新滝ヶ洞溜池の水質異常に係る対策協議会
第13回対策協議会

協議会への意見質問

訂正箇所
H18-B4 L=15~20m間

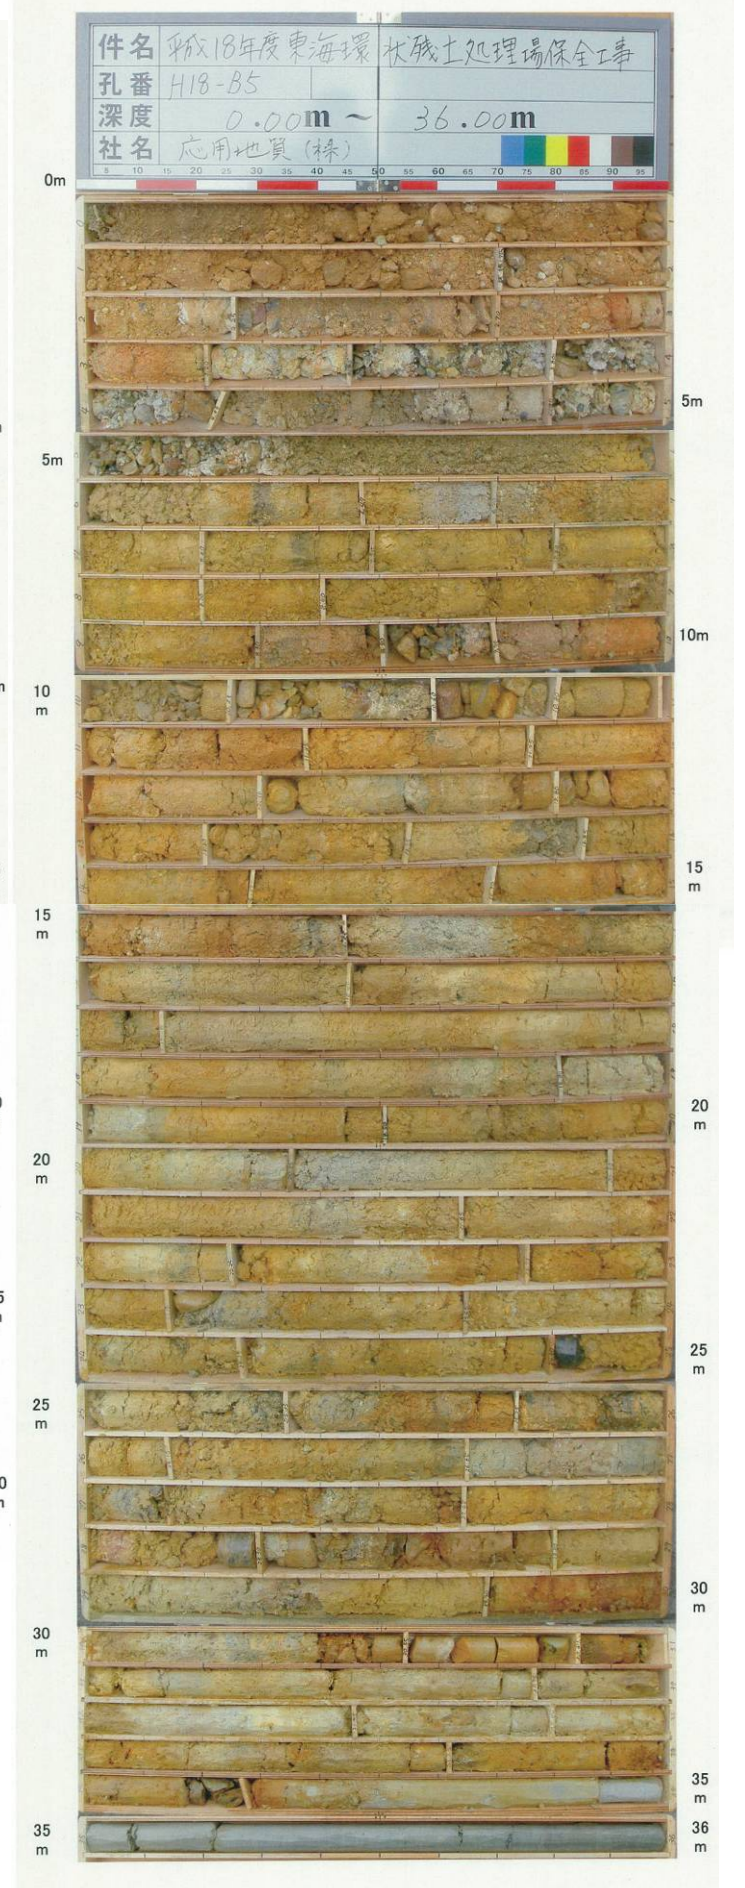
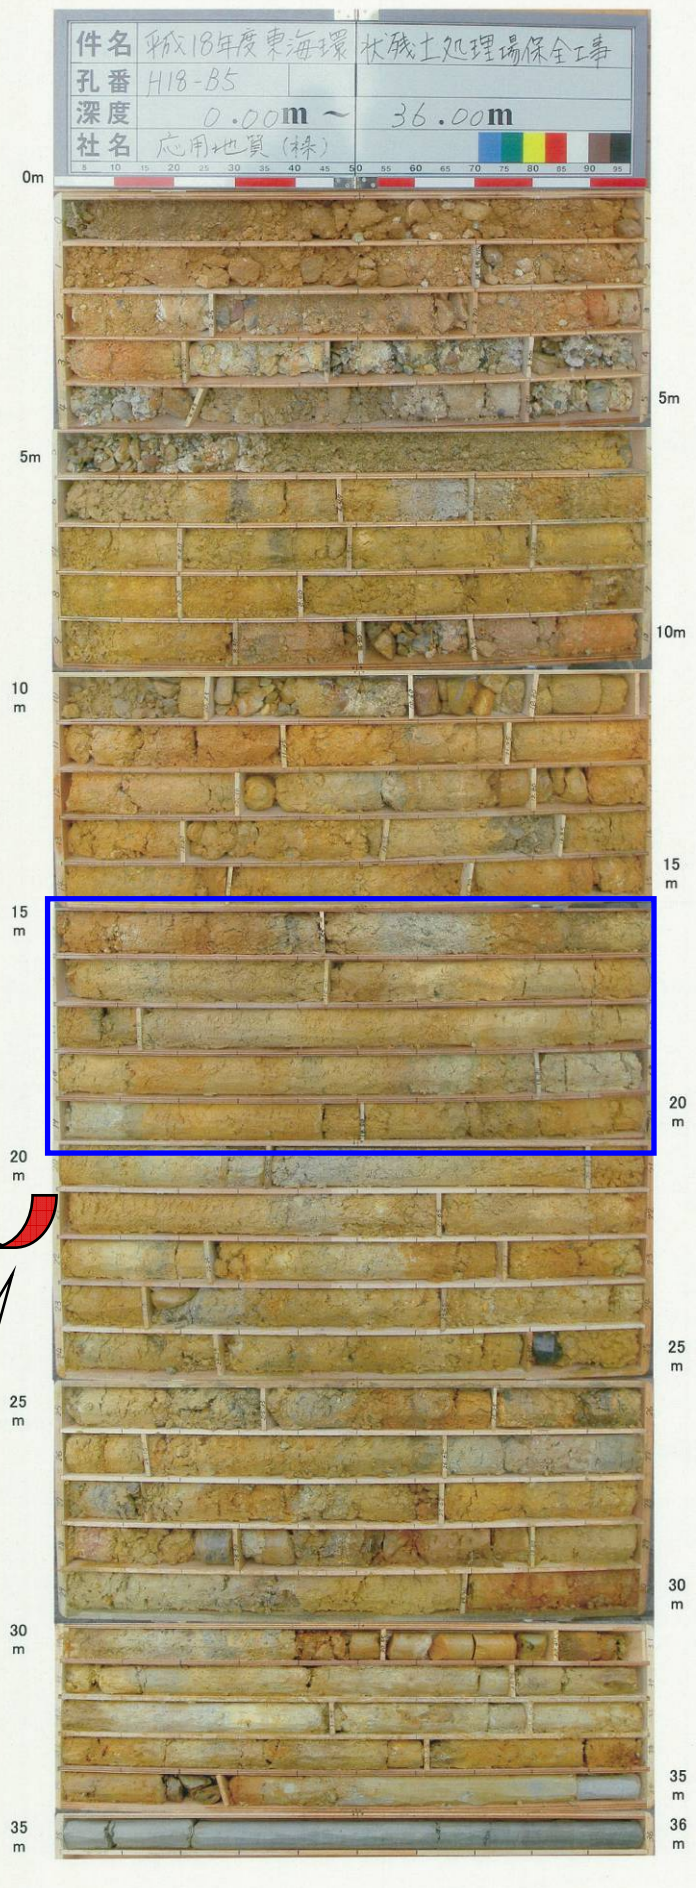
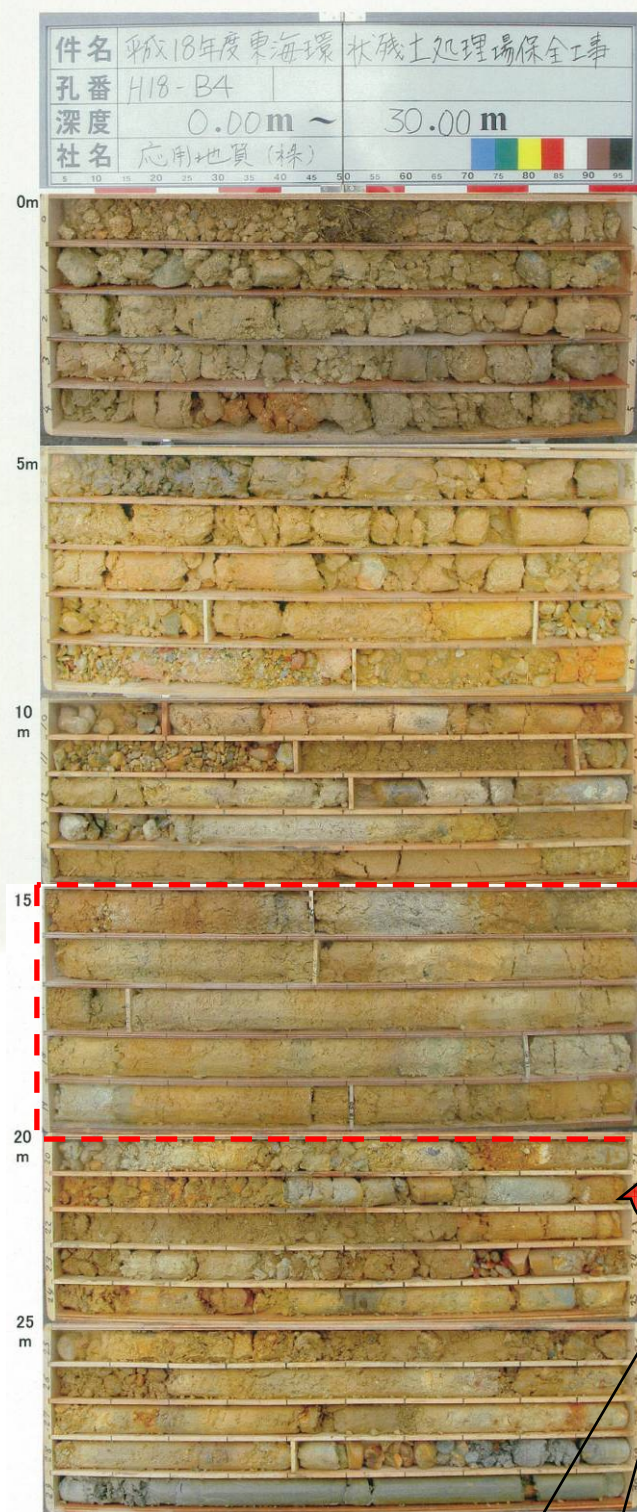
No.	日付	住所	意見	対応	委員への提示
60	2009/3/17(火) 第12回協議会会場の意見箱にて	可児市久々利 U氏	①質問 第11回対策協議会H20. 10. 23巻末資料11-3の資料11-3-8の④H18-B4と資料次ページ11-3-9の⑤H18-B5ボーリング孔写真のコア15m～20mを、なぜ、標本箱を工数かけ同じ寸法で作リコア標本まで分割し土質分析したか、それでわかったこと、メリットをお答えください。書面で。	ボーリング資料を観察し地質柱状図を作成します。柱状図からは、地質の性状、層厚、地下水位などがわかります。なお第11回巻末資料でのH18-B4の15～20mとH18-B5の15～20mのコア写真は取り違えがあったため訂正させていただきます。	第13回対策協議会に委員へ提示
61	2009/3/17(火) 第12回協議会会場の意見箱にて	可児市久々利 U氏	②疑問点 第11回対策協議会H20. 10. 23可児市役所裏でH18のボーリングコア標本が展示されました。標本についての疑問点H18-B4の15m～20mのコアが展示品と巻末資料11-3-8の写真と違っていたようにみえました。みまちがえかもしれませんがお手数ですが見直して正か否か書面でお願いします。 ①の質問に関連からこの疑問点を出しました。	第11回対策協議会資料の資料11-3巻末資料 ページ11-3-8のコア写真で④H18-B4の15m～20mの写真が間違っていました。なお、柱状図は適切に記載されています。	第13回対策協議会に委員へ提示
62	2009/3/17(火) 第12回協議会会場の意見箱にて	可児市大森 T氏	11回協議会の時に質問した件に関して、市役所の回答が気になりました。覆土工による降雨の流出に関して、流出係数を1として調整池容量を考えておられるとの事ですが、現実 この5年間で2回処理能力を越えて水がオーバーフローしたのはどうしてなのでしょう。ますます必要になって来ました。	覆土後の降雨でオリフィス部から4回の出水はありましたが、堰堤の越流部からは出水しておりません。	第13回対策協議会に委員へ提示

H18-B4 の L=15~20m間に誤って H18-B5 の L=15~20m間のコア写真を添付している。
